ELEKTRISCHE INSTALLATIES OP LAAGSPANNING EN OP ZEER LAGE SPANNING (Boek 1 - KB 08/09/2019)

Plaats controle:	Pl. Const.Meunier 2 lot 6e étage droit, 1190 FOREST		
EAN-code installatie:	/		
Tarief teller(s):	Dag	Private HS-cabine:	Neen
Nummer teller(s):	24718847	DNB:	Sibelga
Index teller(s):	043312	Type lokaal:	Appartement
Type installatie:	Wooneenheid

Overeenkomstig de voorschriften van Boek 1 – Installaties op laagspanning en op zeer lage spanning – Interne procedure QPRO/ELE/001			
Type controle:	Controlebezoek verkoop oude huishoudelijke installatie (8.4.2)		
Datum uitvoering:	<input checked="" type="checkbox"/> Vóór 01/10/1981	<input checked="" type="checkbox"/> Na 01/10/1981 en vóór 01/06/2020	<input type="checkbox"/> Na 01/06/2020
Nota's:	Zie rubriek "VASTSTELLINGEN - Opmerkingen"		
Afwijkingen (Deel 8):	Toegepast		
Herkeuring op verslag:	/

Vereenvoudigd situatieplan of foto/schema van de (elektrische) installatie:

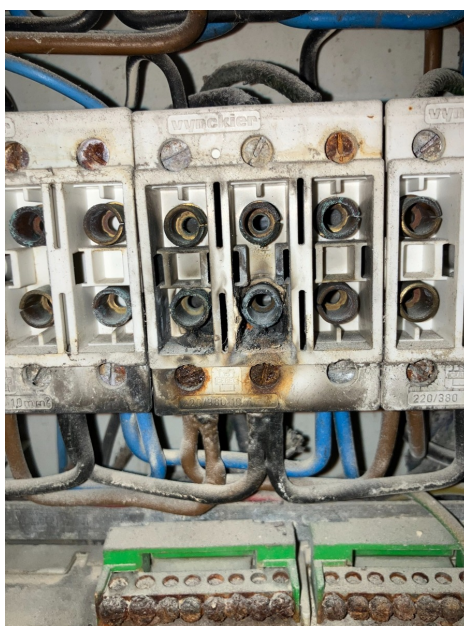
- 4.02B. - De schakel- en verdeelborden in huishoudelijke lokalen moeten voorzien zijn van een deur. (Boek 1, Onderafdeling 5.3.5.1. (a))
- 4.06. - De afschermplaat in het schakel- en verdeelbord moet (terug)geplaatst worden; aanraking van onder spanning staande delen is mogelijk. (Boek 1, Onderafdeling 4.2.2.3./5.3.5.1. (a))

- 4.07. - De genaakbare, naakte delen onder spanning in het schakel- en verdeelbord zijn onvoldoende afgeschermd. (Boek 1, Onderafdeling 4.2.2.3./5.3.5.1. (a))

- 4.08. - De niet-gebruikte invoeropeningen van het schakel- en verdeelbord (kabelinvoeren, afschermplaat,...) moeten degelijk afgedicht worden. (Boek 1, Onderafdeling 4.2.2.3./5.3.5.1. (a))

- 4.10 - De identificatie van de bedienings-, beschermings- en scheidingsinrichtingen, alsook van de aansluitklemmen van de stroombanen, wordt niet uitgevoerd door goed zichtbare en onuitwisbare individuele markeringen. (Boek 1, Onderafdeling 3.1.3.1.)

- 4.10B. - De aanduiding van de voedingsspanning op elk schakel- en verdeelbord is niet aanwezig. (Boek 1, Onderafdeling 3.1.3.3. (a))

Uitleg: TABLEAU APPARTEMENT

- Extra opmerkingen:
TOUT LES DISJONCTEURS A BROCHES ONT ÉTÉ ENLEVÉS AVANT NOTRE PASSAGE
